Ozone-150

Необходимо выполнить:

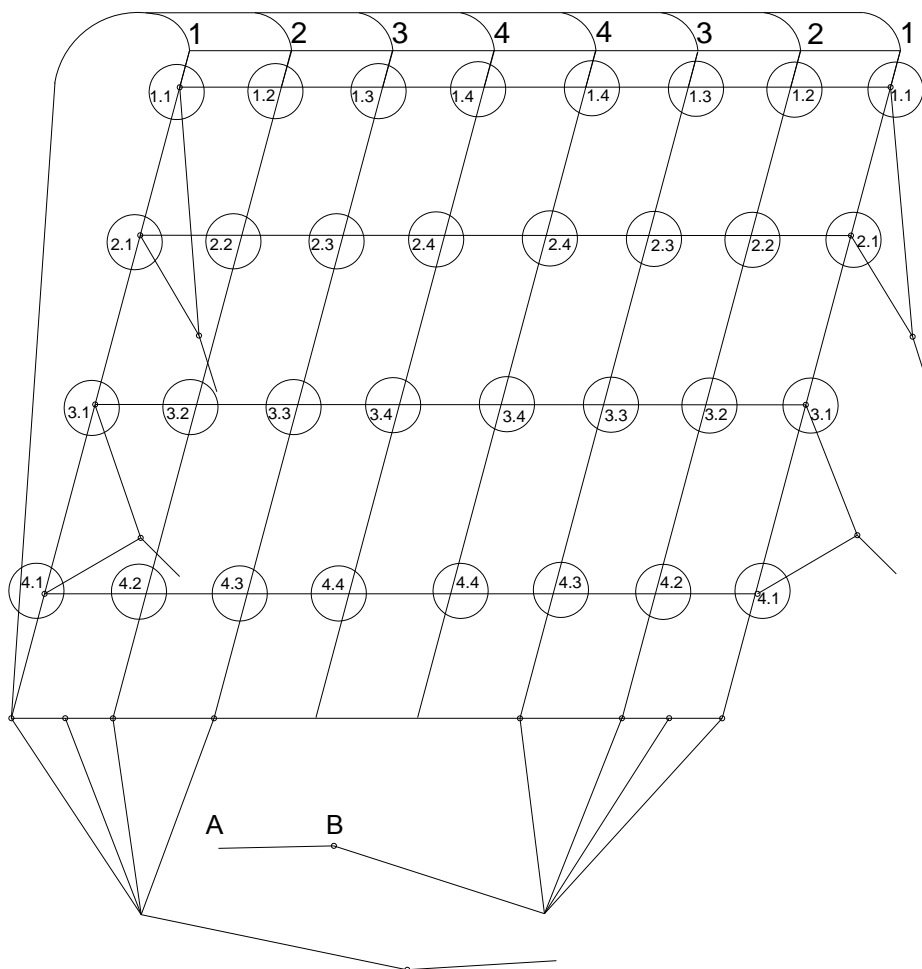
Ряд 1 Стропа № 1.4 - уменьшить у свободных концов (- 30 мм);
 1.3 - уменьшить у свободных концов (- 30 мм);
 1.2 - уменьшить у свободных концов (- 30 мм);
 1.1 - уменьшить у свободных концов (- 30 мм);

Ряд 2 Стропа № 2.4 - увеличить у развилки (+ 15 мм);
 2.3 - увеличить у развилки (+ 15 мм);
 2.2 - увеличить у развилки (+ 15 мм);
 2.1 - увеличить у развилки (+ 15 мм);

Ряд 4 Стропа № 4.4 - увеличить у развилки (+ 10 мм);
 4.3 - увеличить у развилки (+ 10 мм);
 4.2 - увеличить у развилки (+ 10 мм);
 4.1 - увеличить у развилки (+ 10 мм);

Стропа управления отрезок АВ должен быть \geq 760 мм.

1.4 - 2.4 = 75 мм	1.4 - 3.4 = 230 мм	3.4 - 4.4 = 230 мм
1.3 - 2.3 = 75 мм	1.3 - 3.3 = 230 мм	3.3 - 4.3 = 230 мм
1.2 - 2.2 = 75 мм	1.2 - 3.2 = 230 мм	3.2 - 4.2 = 230 мм
1.1 - 2.1 = 75 мм	1.1 - 3.1 = 240 мм	3.1 - 4.1 = 240 мм
